Oggetto n. 1225

Intesa sulle modifiche cartografiche al piano territoriale paesistico regionale presentate dalla Provincia di Piacenza con la variante specifica al proprio piano territoriale di coordinamento. (Proposta della Giunta regionale in data 7 settembre 2016, n. 1276). (*Prot. DOC/2016/0000659 del 27/10/2016*)

**PROPOSTA DI VARIANTE CARTOGRAFICA AL
PIANO TERRITORIALE PAESISTICO REGIONALE**

Schede delle varianti

MODIFICA C_13 ARDA_Arda 2

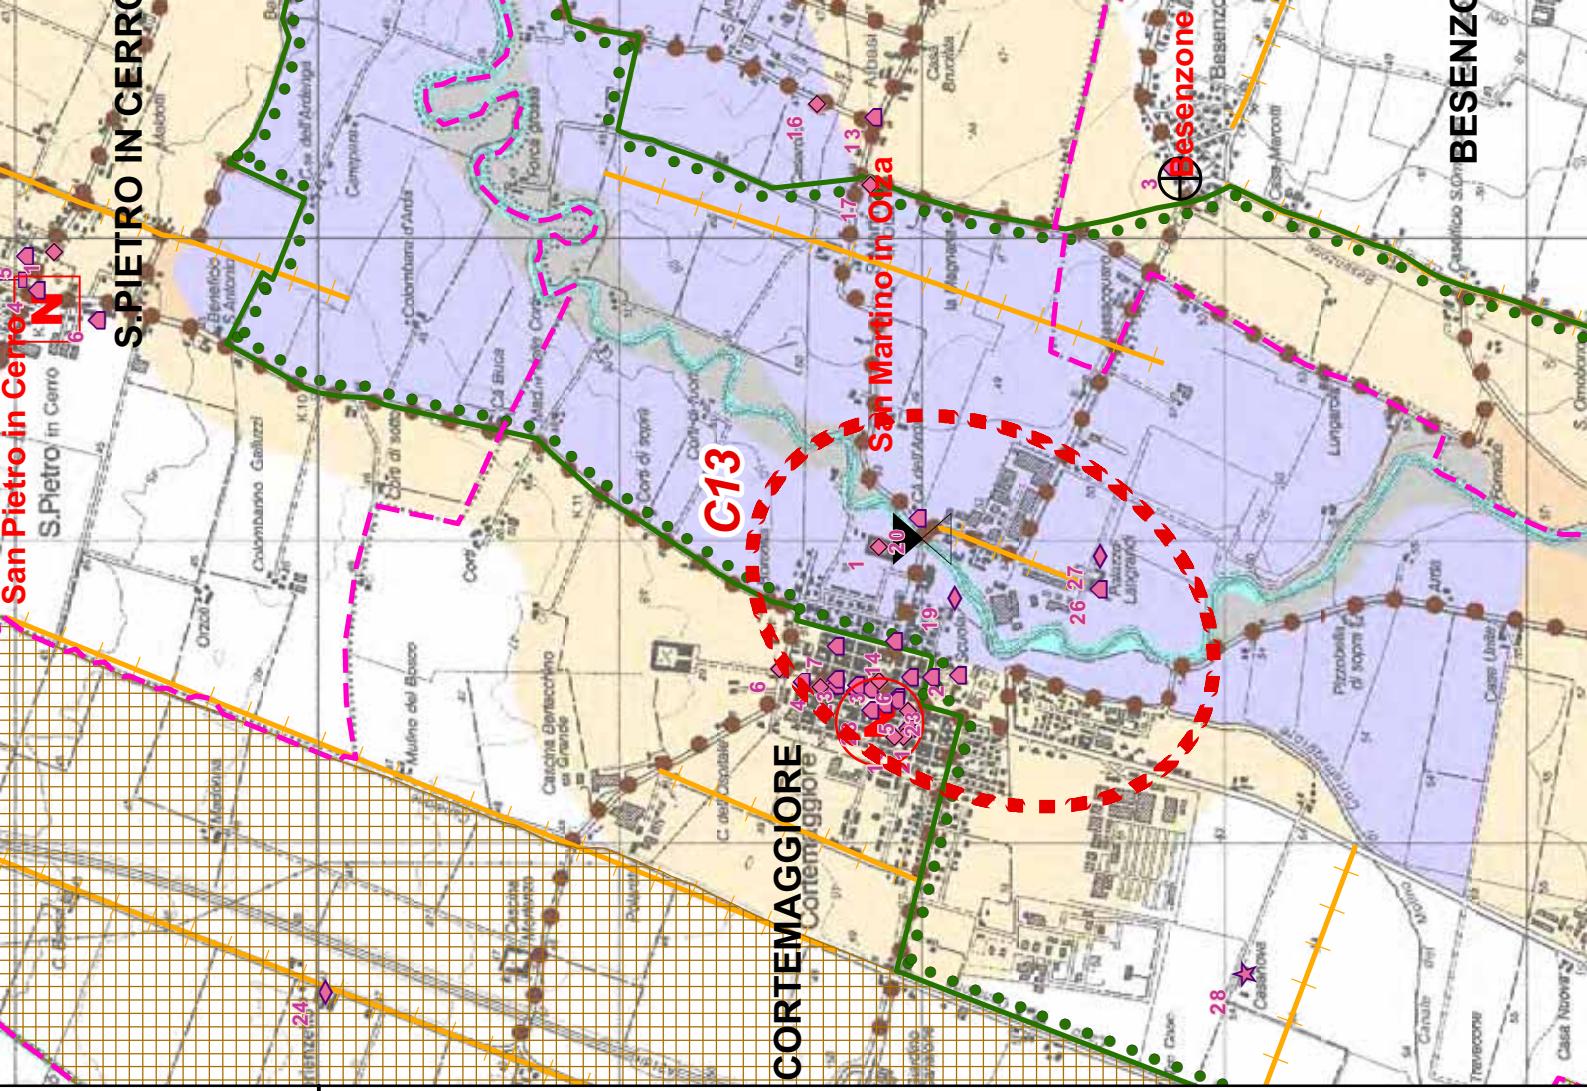
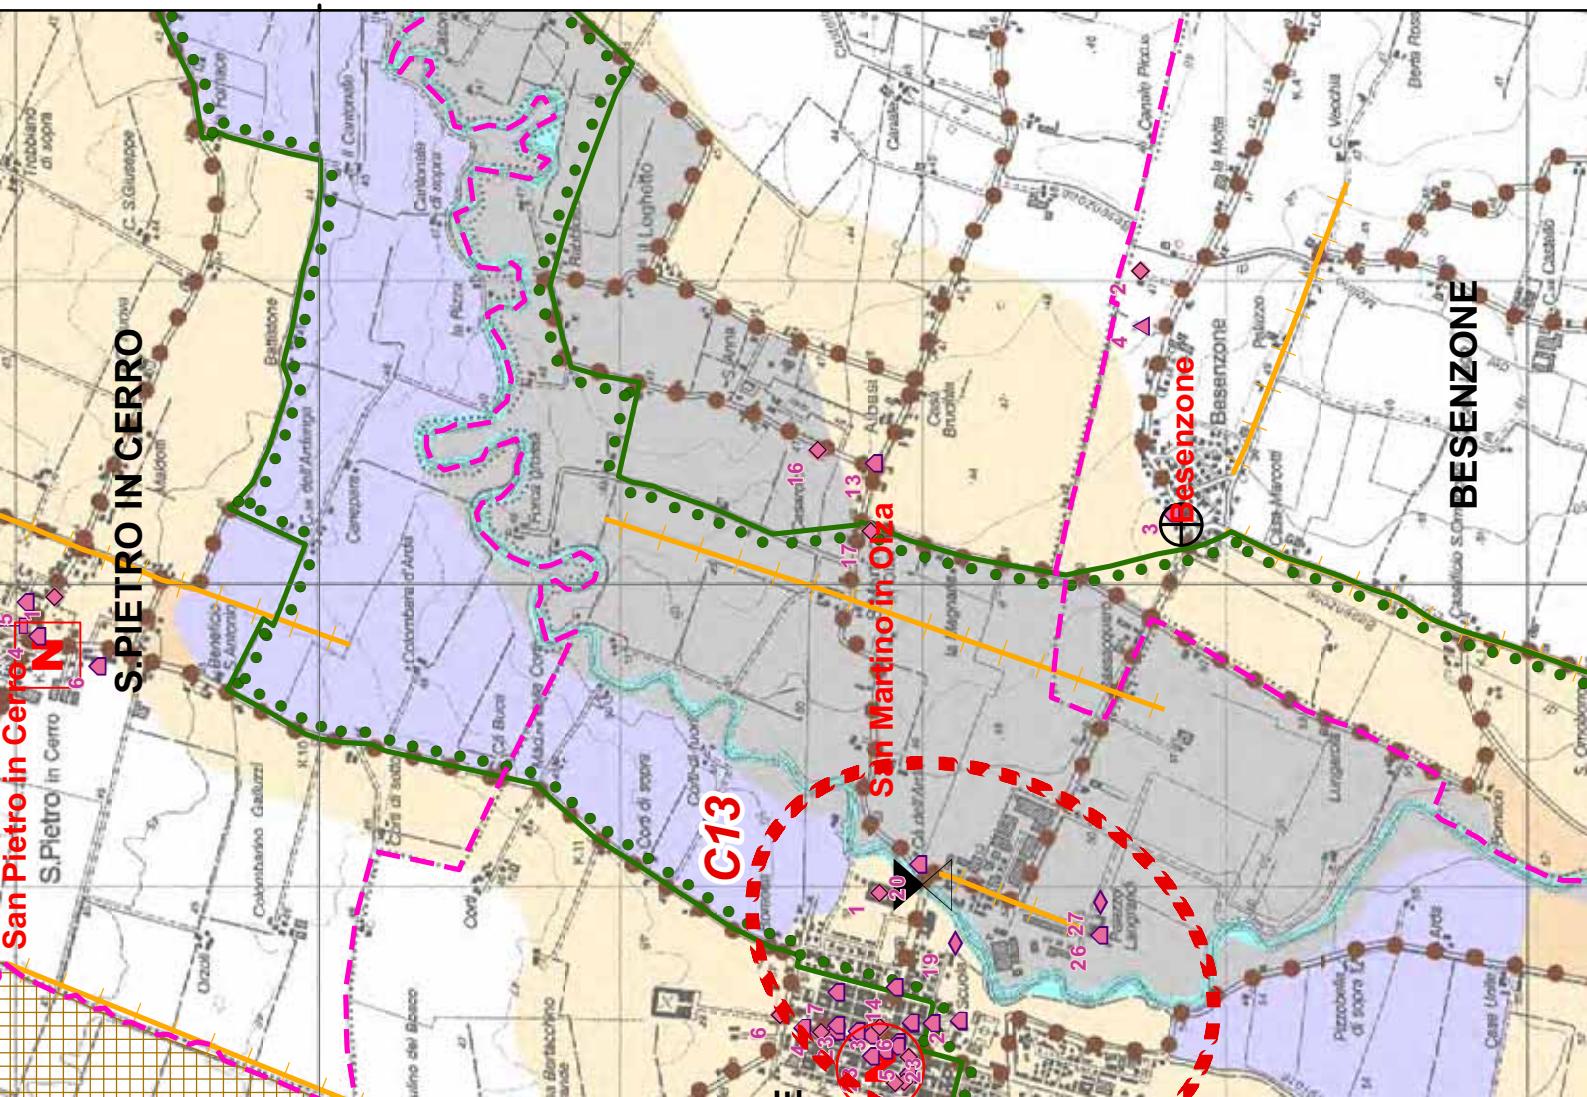
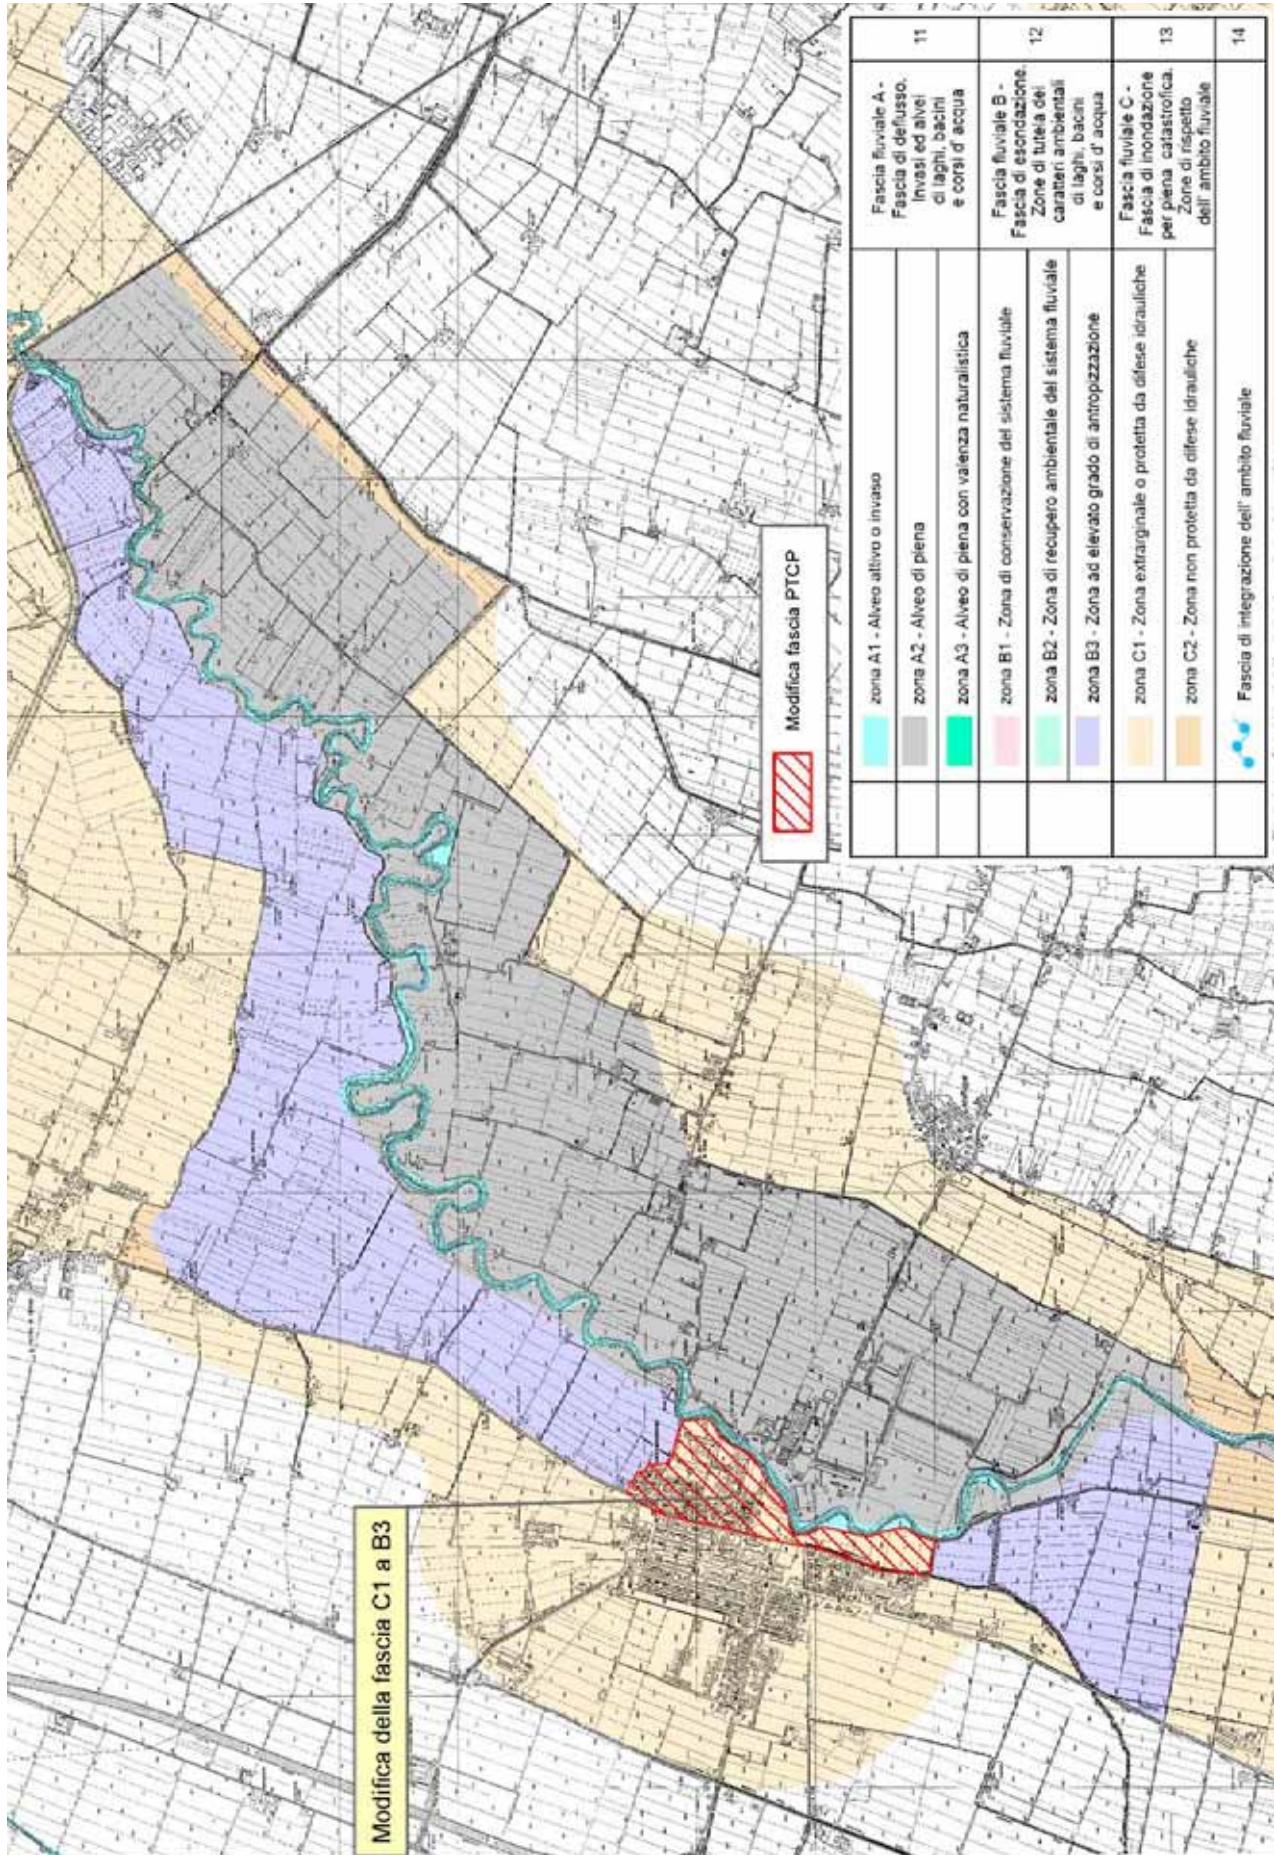
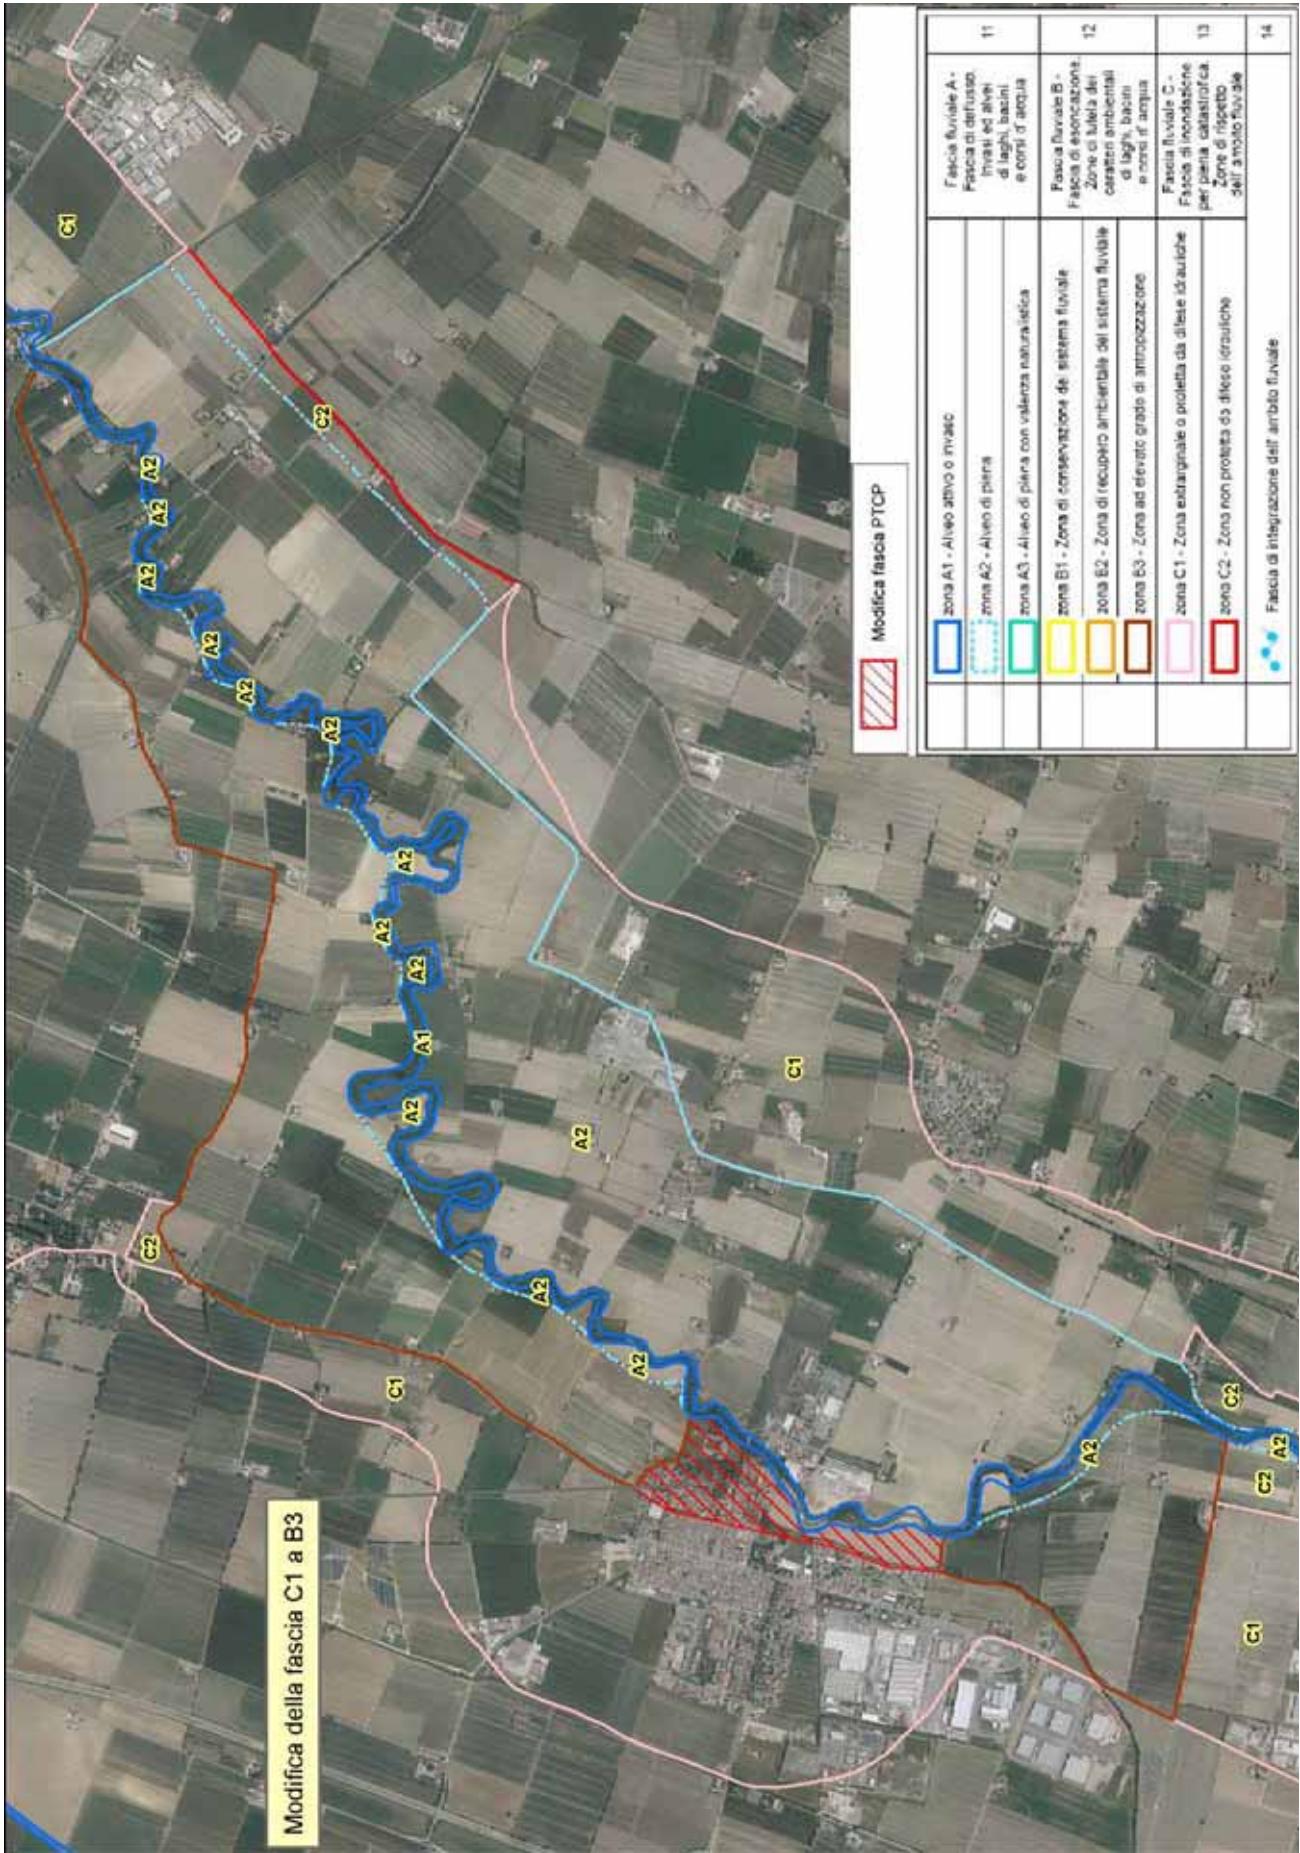
L'area risulta parzialmente priva dei tipici caratteri di naturalità fluviali essendo compromessa dalle condizioni di prevalente antropizzazione. Il paesaggio fluviale è infatti prevalentemente definito dalla presenza del tessuto urbano, comprendente un centro storico caratterizzato da numerosi elementi di pregio e insediamenti di recente formazione sviluppatisi prevedendo aree per usi residenziali, produttivi e terziari. Affiora l'opportunità di favorire azioni di valorizzazione del paesaggio (il cui valore non è definito dai singoli beni, ma dalle relazioni che si riescono ad instaurare tra gli oggetti tutelati), attraverso un recupero ambientale dell'area che instauri la connessione "centro storico- ambito fluviale". Si ritiene pertanto opportuna la classificazione in fascia B.
